## 美浜発電所3号機他 蓄電池負荷の変更

### 目的

今後の直流電源(蓄電池)の負荷増加を見据えて、安全系直流電源装置(蓄電池)容量の余裕を確保するため、現状、安全系直流電源装置に接続している常用系の一部の負荷(機器)を、新たに設置する常用系直流電源装置(蓄電池)に移設する。

### 系統構成変更概要

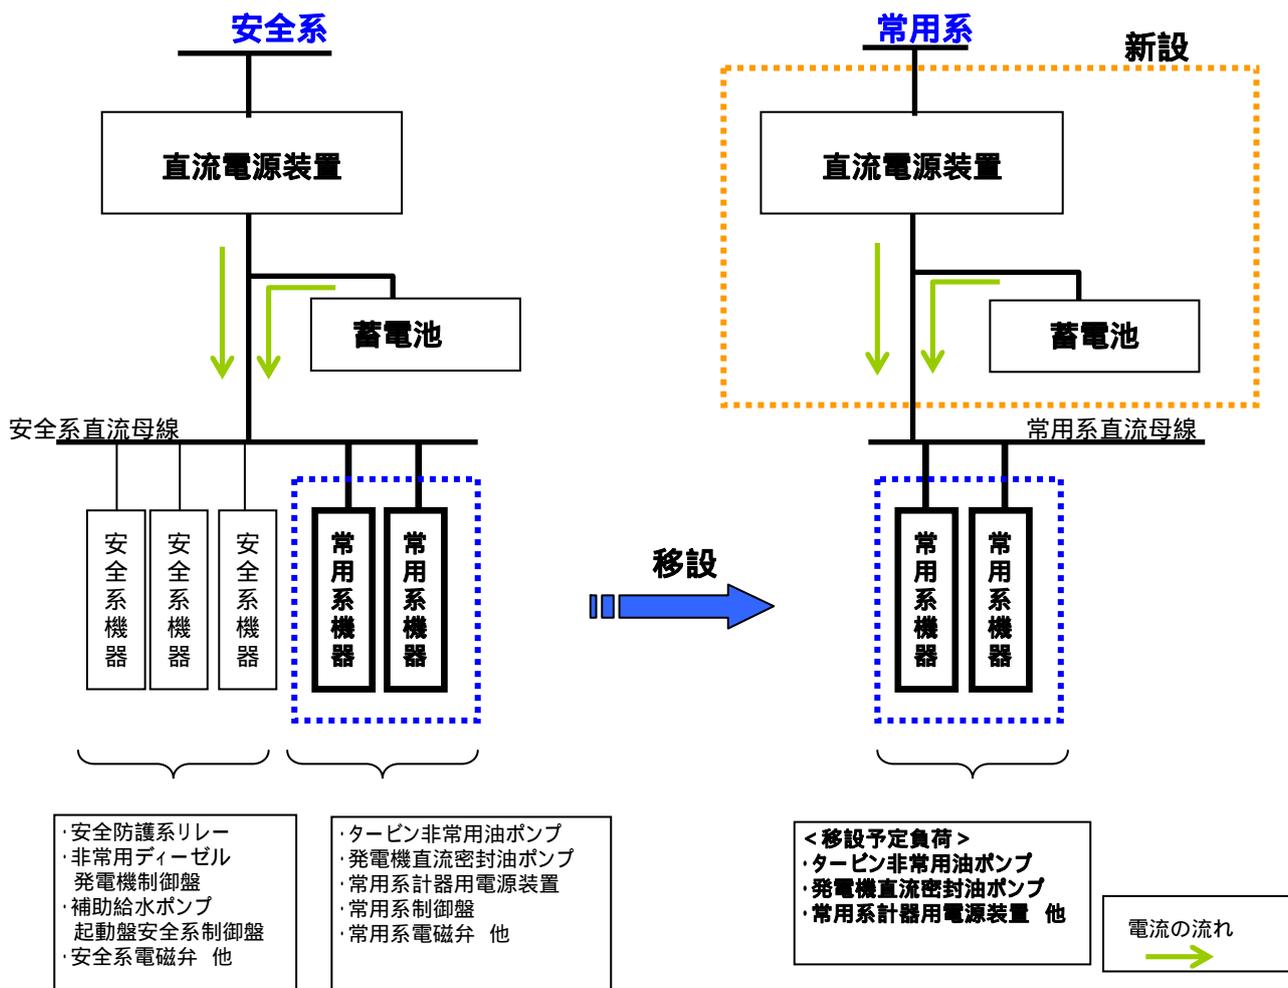
常用系の直流電源装置および常用系蓄電池設備を新設する。  
安全系直流電源装置(蓄電池)負荷のうち、常用系機器の一部の負荷(機器)を常用系直流電源装置(蓄電池)負荷に変更(移設)する。
